# Chaudières gaz à condensation C140 en cascade

## Kits de liaison cascade colis HE32 – HE33

N° IT2715- fr

### 2. Vérifiez la vanne A :

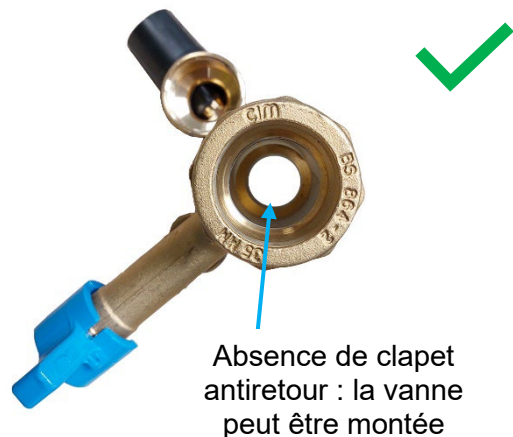
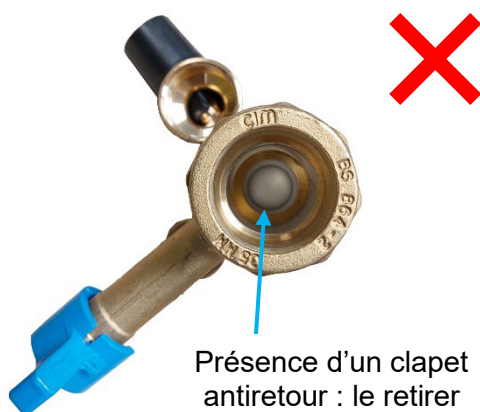
Suite à une standardisation de composants, une autre vanne de départ (A) est utilisée dans les kits de liaison cascade **HE32** et **HE33** depuis février 2022.

**Cette vanne de départ peut comporter un clapet anti-retour, qu'il faut impérativement retirer avant montage du kit.**

### 3. Si présent, enlever le clapet anti-retour + joint torique :

#### 1 Démontez le clapet

- Munissez-vous :
  - d'un **maillet** ou marteau
  - d'un tube (ou douille) de diamètre **25 mm**
- Insérez le tube diamètre **25 mm** côté **bille**
- Tapez à l'aide du maillet pour déloger le clapet anti-retour

#### 2 ATTENTION : retirer aussi le joint torique
